REPÚBLICA DE PANAMÁ
MINISTERIO DE AMBIENTE

RESOLUCIÓN No. DEIA-IA- 055 - 2022

Por la cual se resuelve la solicitud de evaluación del Estudio de Impacto Ambiental (EsIA), categoría II, correspondiente al proyecto “**RESIDENCIAL TIERRAS ALTAS**”, promovido por la sociedad **PROMOCIONES TIERRAS ALTAS, S.A.**

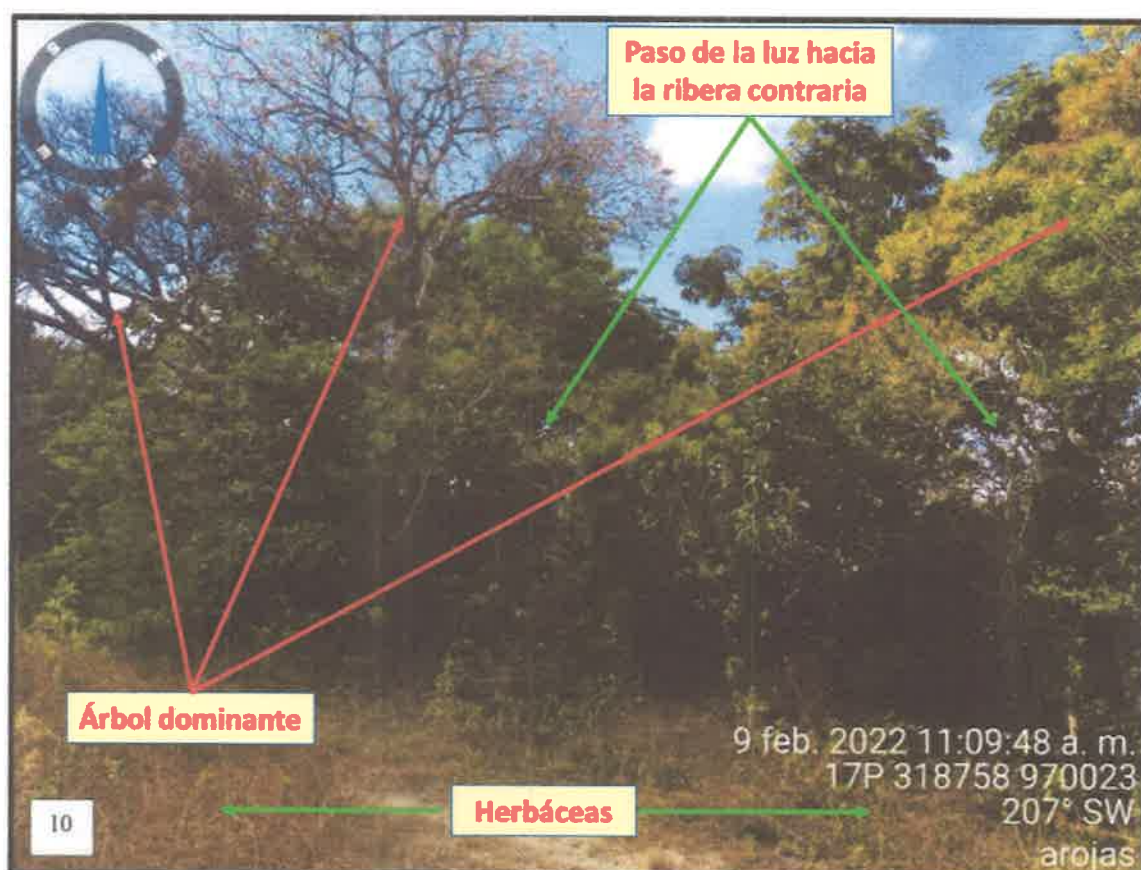
1) El bosque de galería no es denso, todo lo contrario; la franja de bosque de galería en cada ribera es esta tan delgada que permite ver el paso de la luz; es decir se puede ver claramente el paisaje ubicado en la ribera opuesta, tal como se indica en la Foto 10 del Informe de Inspección antes indicado. En el terreno se puede verificar claramente que la franja de bosque de galería, en cada ribera, mantiene un ancho promedio de 3.0 m. Tal situación, así como se ha indicado en el Foto 10, es la que permite que permite el paso de luz (y de la línea visual) de una ribera a otra.

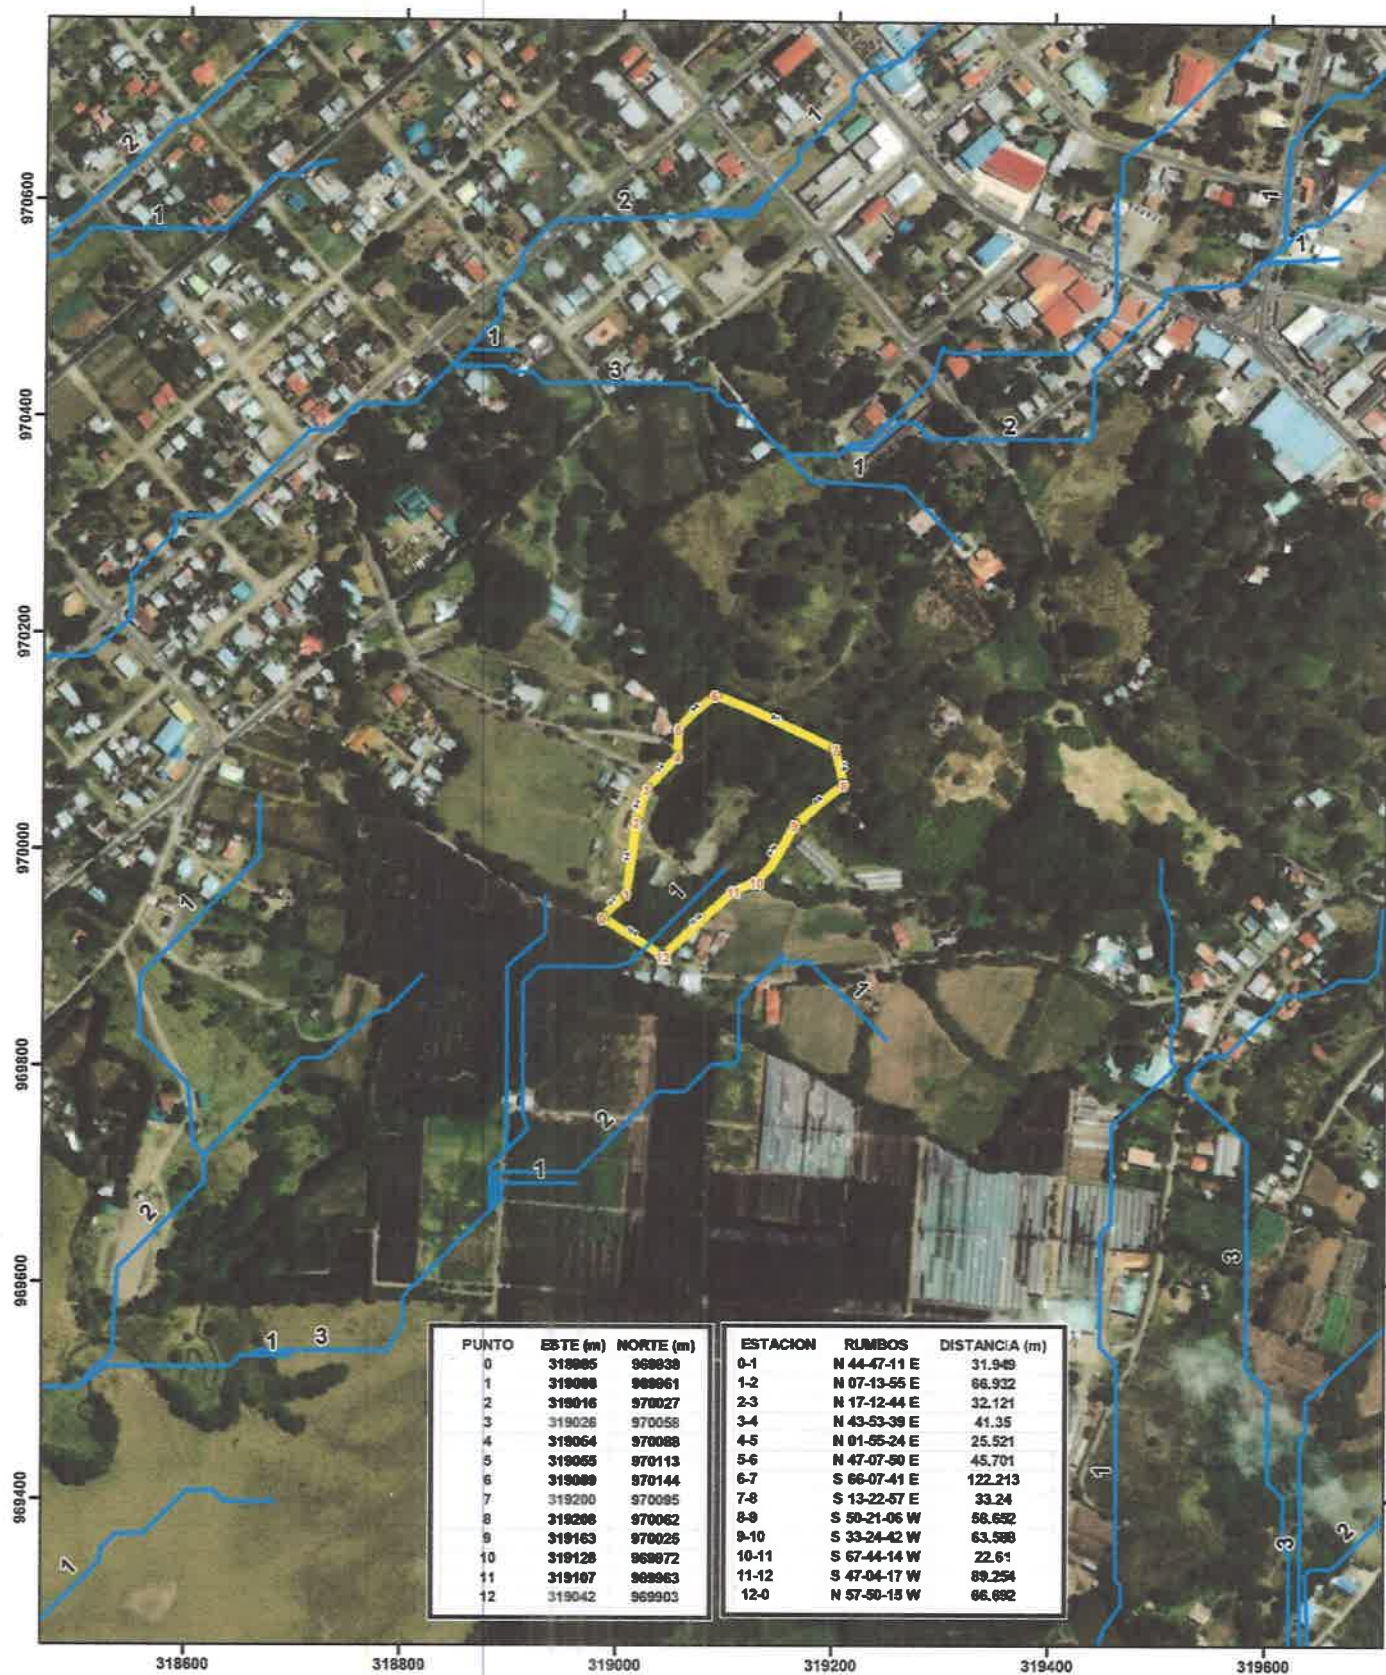
Por lo mencionado anteriormente es nuestra recomendación que dicha barriada modifique el diseño de sus lotes para que puedan contar con un sistema sanitario independiente, ya que una planta de tratamiento iría en contra del futuro plan Distrital de Seguridad Hídrica de Tierras Altas, Provincia de Chiriquí. (Ver fig.9)

O que reubiquen la planta de tratamiento por percolación lejos de la quebrada la fuente ya que como mencionamos anteriormente es un sitio con un nivel freático alto.
